Commission économique pour l'Europe

Groupe de travail des transports par voie navigable**Groupe de travail de l'unification des prescriptions techniques
et de sécurité en navigation intérieure****Cinquante-troisième session**

Genève, 27-29 juin 2018

**Unification des prescriptions techniques et de sécurité en navigation
intérieure : Recommandations relatives à des prescriptions techniques
harmonisées à l'échelle européenne applicables aux bateaux
de navigation intérieure (résolution n° 61 révisée)****Harmonisation de l'annexe à la résolution n° 61 révisée
avec le Standard européen établissant les prescriptions
techniques des bateaux de navigation intérieure
(ES-TRIN), édition 2017****Note du secrétariat****Mandat**

Appareil ECDIS Intérieur, appareil autonome relié à l'installation radar (configuration du système 2)

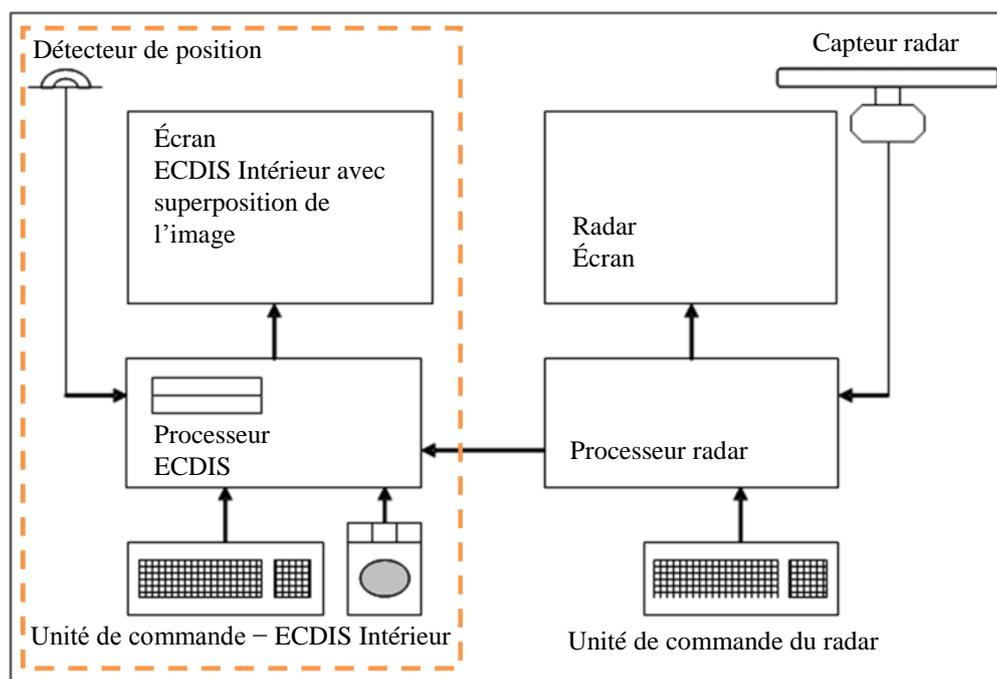
Un nouvel appendice contenant deux figures a été ajouté à la section I de l'annexe 5. Il est proposé de l'ajouter également à l'appendice correspondant de la résolution n° 61 :
